修改设计通知单

项目工程 三明市三元区第二实验小学教学综合楼

设计编号 19-06-01

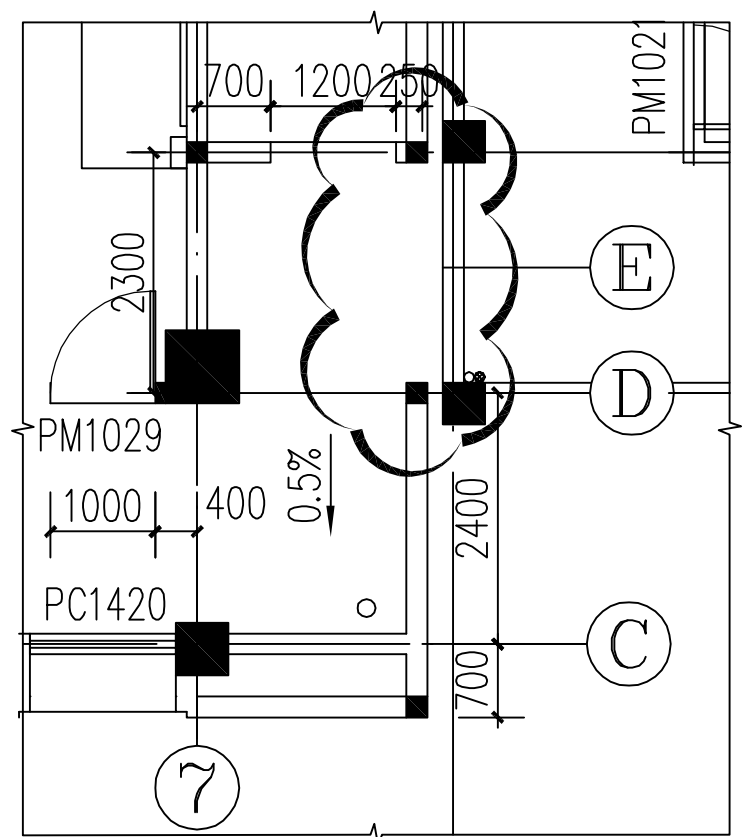
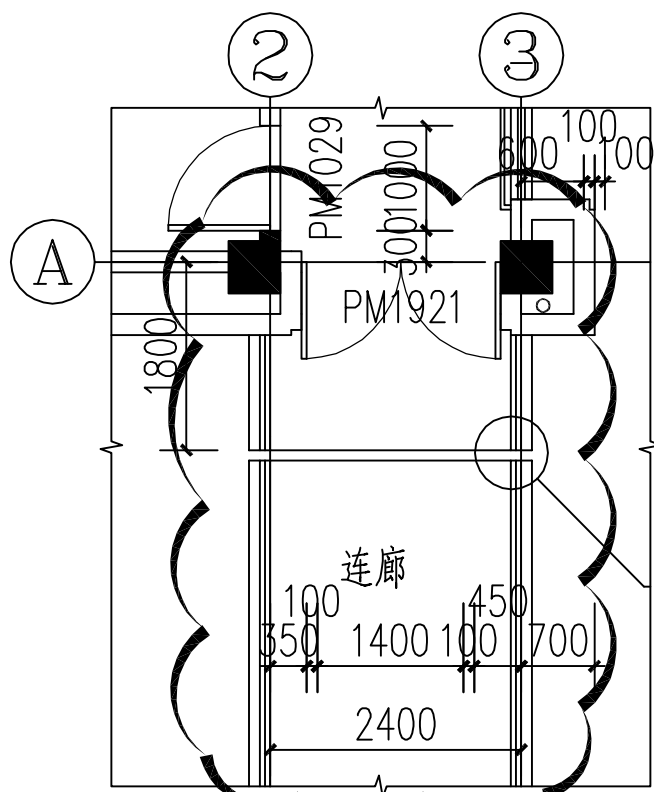
2、二层至四层④轴至⑤轴墙体取消。

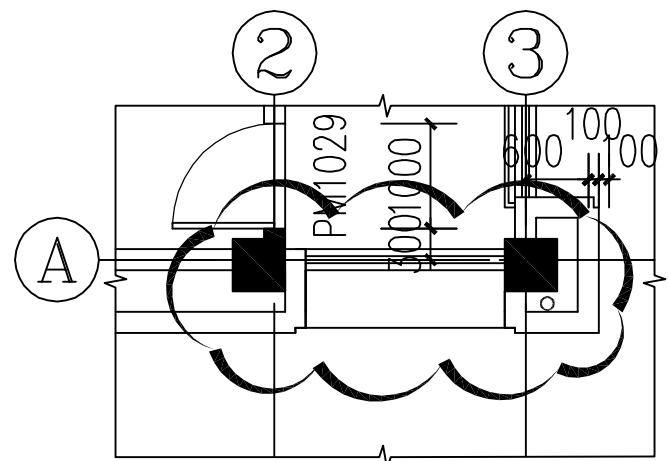
3、四层①轴交②轴至③轴连廊及门取消。
